NIEUWS

MAART 2014

AL1401

## Het voorjaar is al begonnen!

### 1 KOKERS POEDERCOATEN I.P.V. SPUITEN

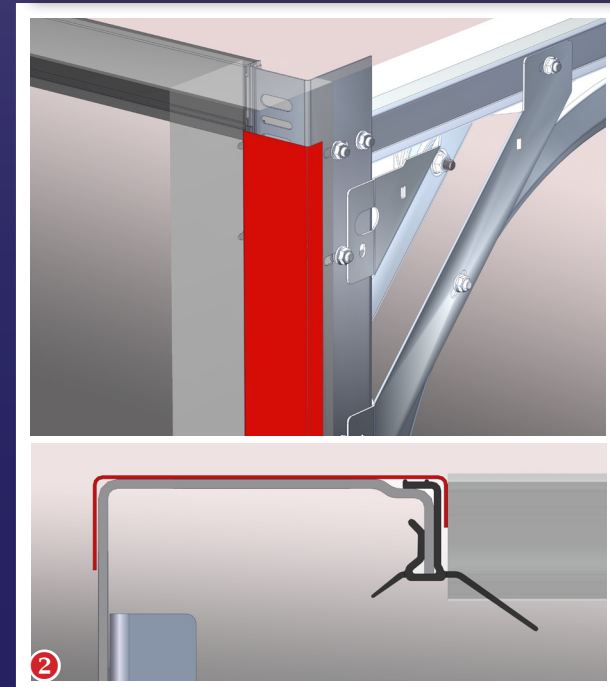
Vanaf leverweek 11 worden de kokers, indien deze in een kleur door u besteld zijn, uitsluitend gepoedercoat. Deze poedercoating voldoet aan de QUALICOAT gestelde eisen. Dit dankzij de toepassing van een chroomvrije voorbehandeling, gecombineerd met een éénlaags coatingsysteem. Kwalitatief hoogwaardige kleur, glans, hardheid, duurzaamheid, hechting en laagdikte.
